Het Maaslaan – [REDACTED]

Klankbordgroepen BHS Sliedrecht Maaslaan

Het document is gemaakt door de Architect: [REDACTED].

En door de klankbordgroep voorzien van commentaar.

schaal 1:400. Doorsnede over blok 1-4

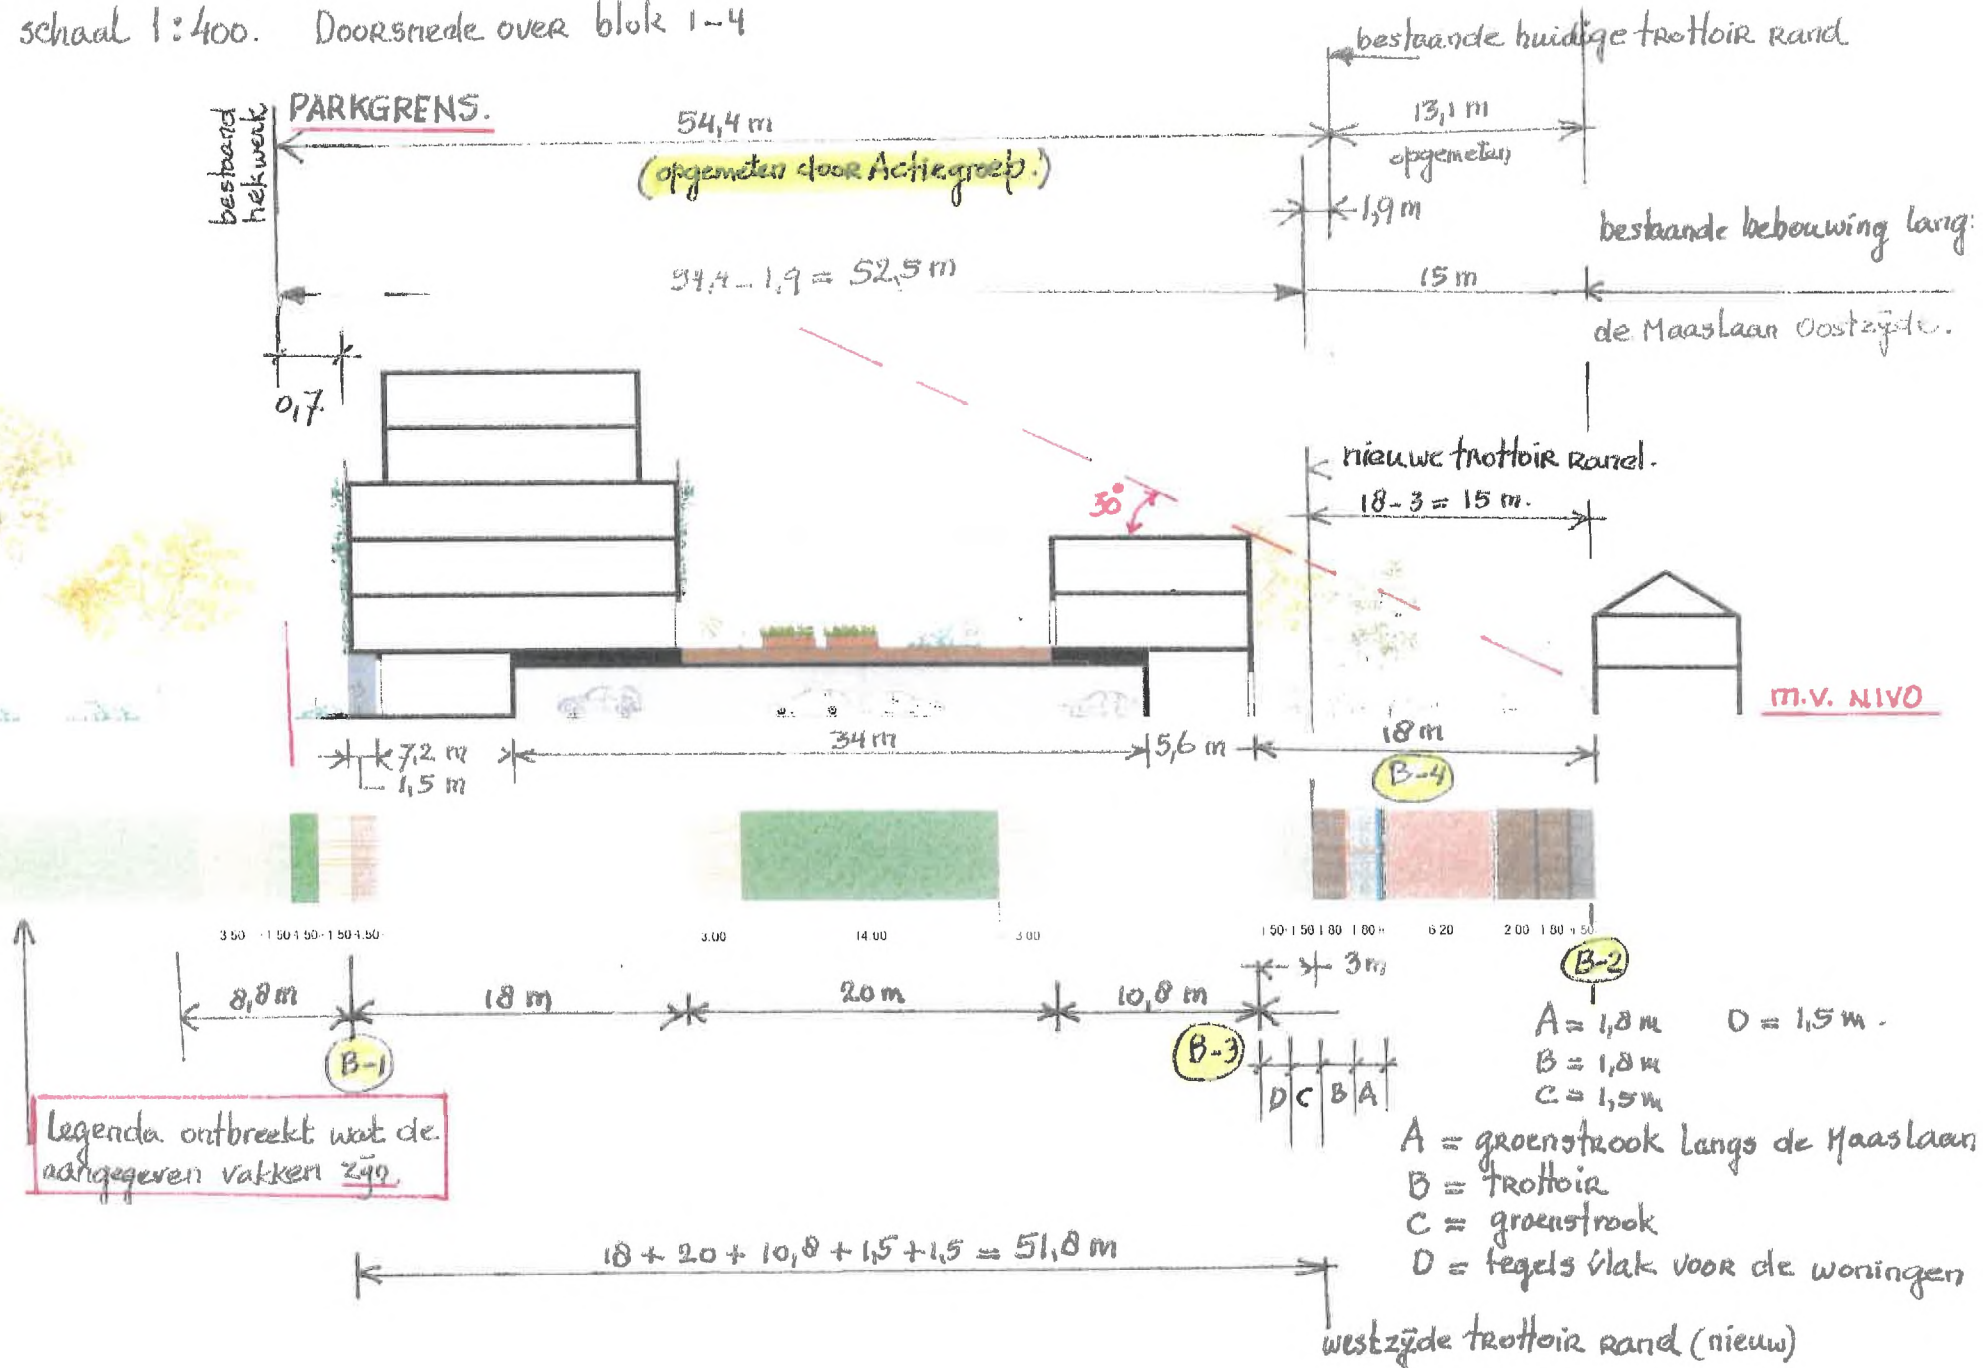
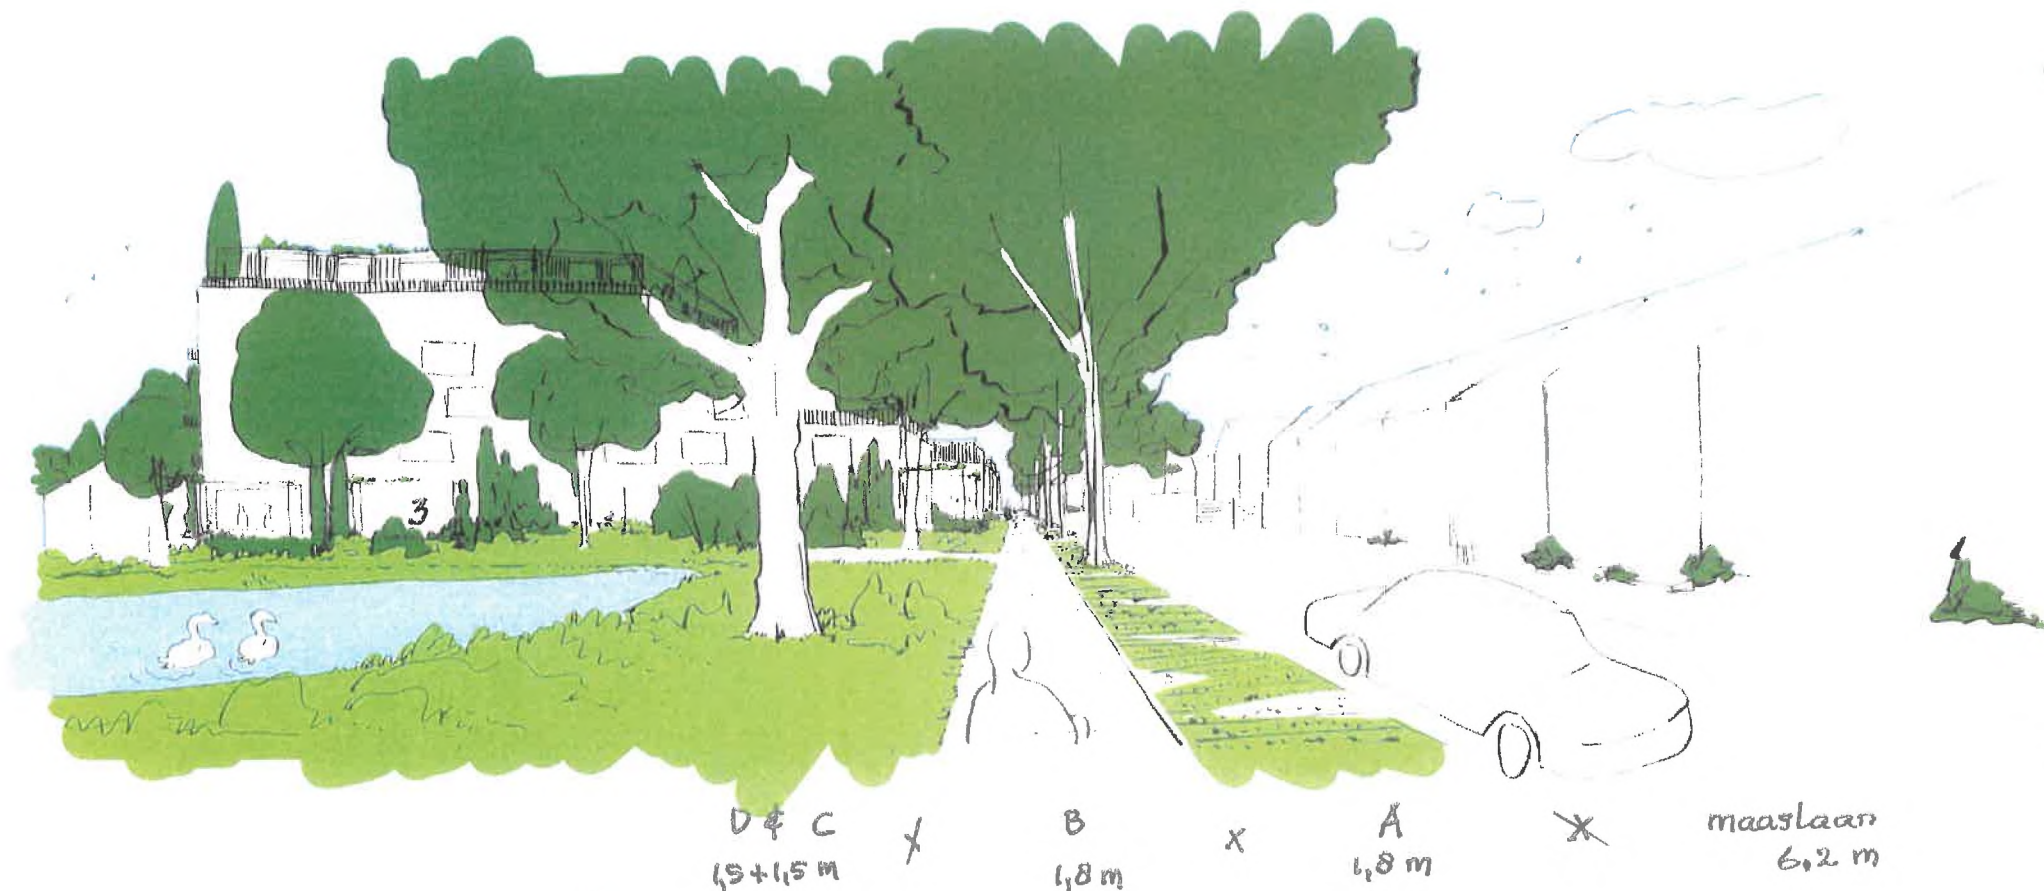
n.b. De woningen - bestaand langs de Maaslaan zijn niet in de juiste
hoogte-verhouding getekend tov de nieuwbouw.
Dit geeft een misleidende indruk.

zicht van zuid naar noord, met zicht tegen blok-3.

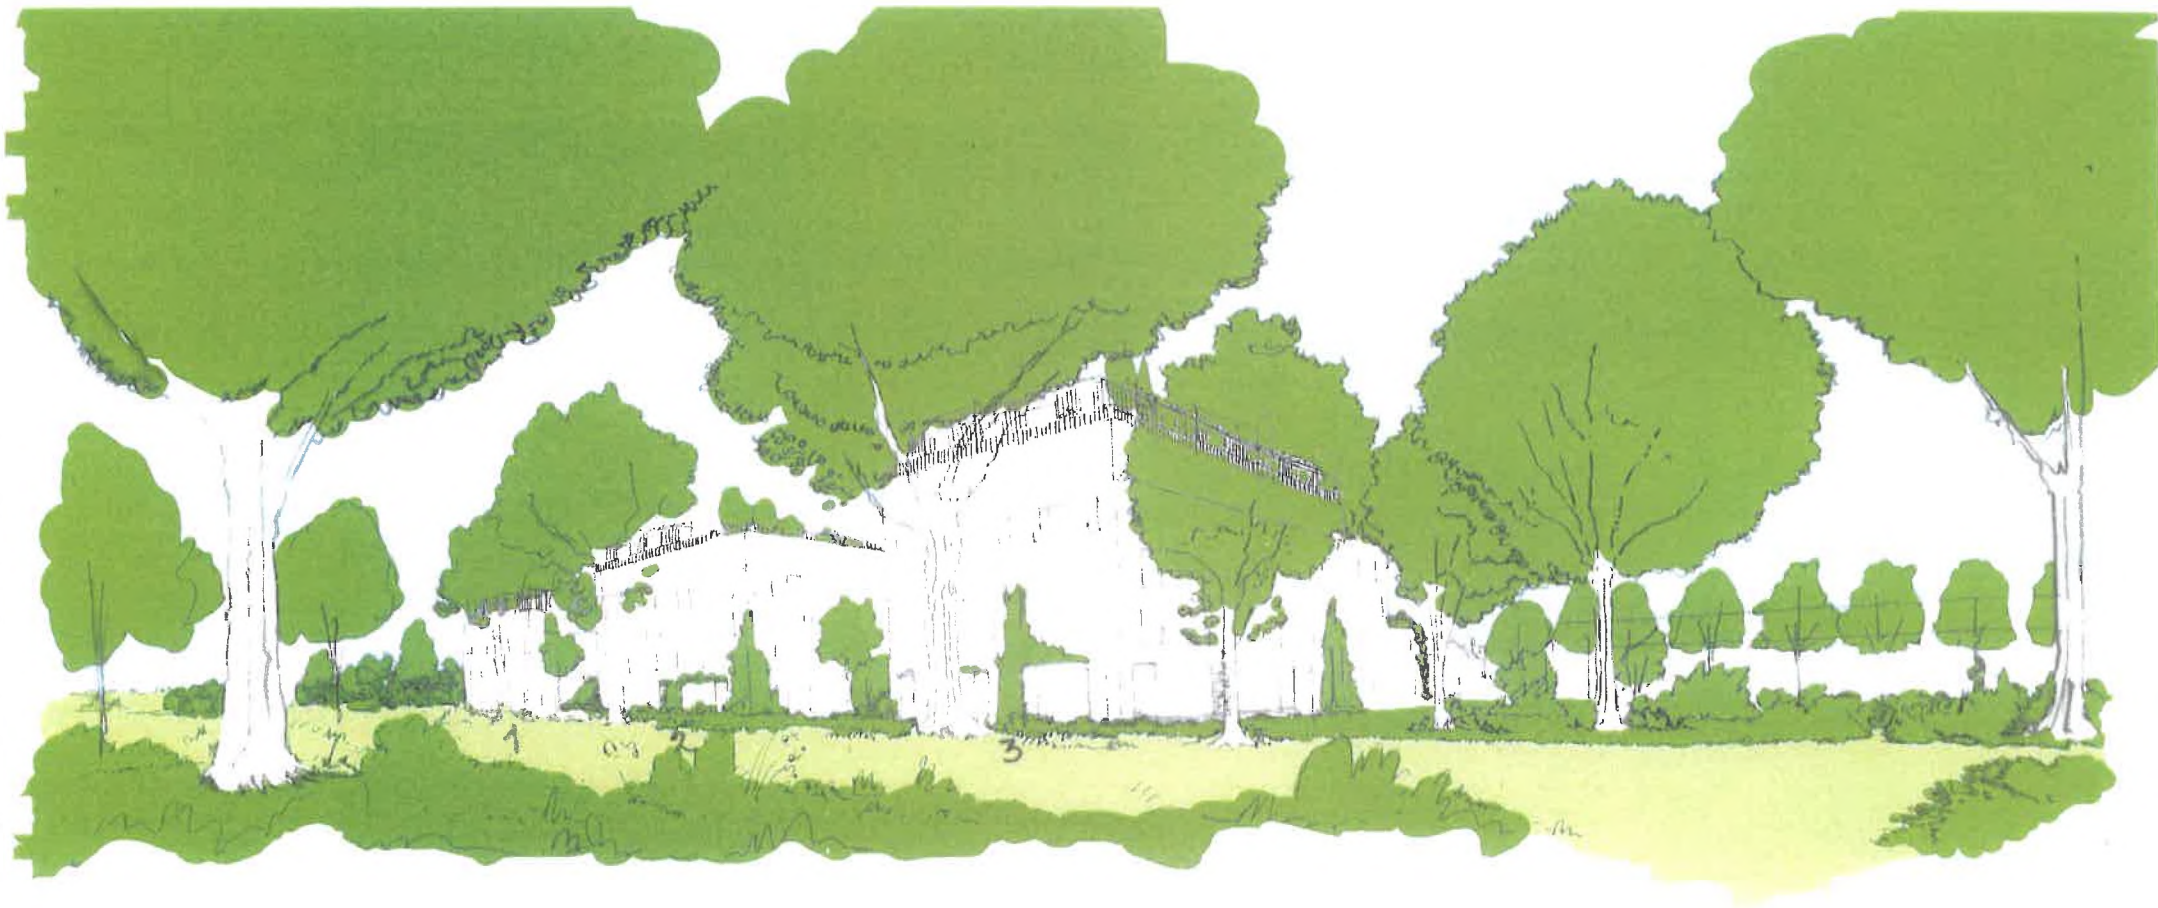
zicht vanuit het park - kijkend in Zuid - Noord Oostelijke Richting -
het massale karakter & de vele ramen is vaag en willekeurig ingetekend

waar precies is dit?

Waar is dit?
